监理通知单

工程名称：温州乐泰 150MW 农光互补项目

编号：ZHJL-WZLT-TZD-008

事由：关于光伏区桩基施工质量的问题

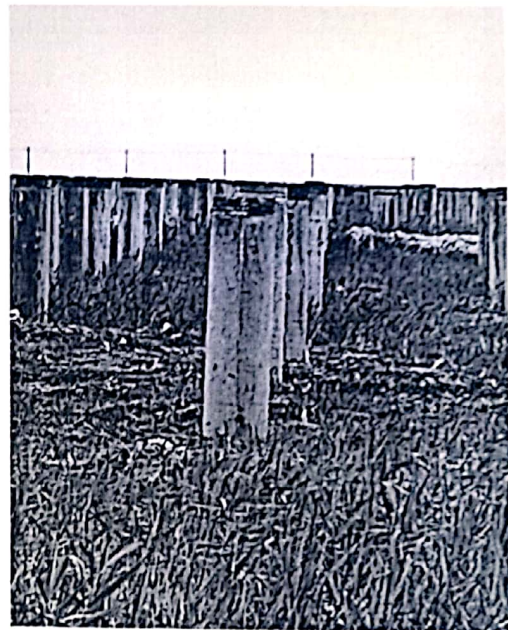
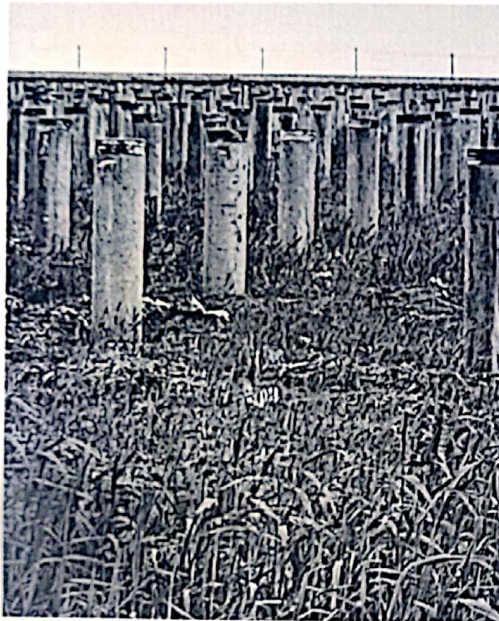
光伏区支架即将进场进行安装，监理项目部检查发现部分桩基标高偏差较大（特别是 35 号地、36 号地、37 号地），影响后期施工安装。现要求你部对已完成地块桩基进行全面自检，不得出现桩基标高不一致呈波浪现象，保证桩基施工质量。

限 3 日内回复。
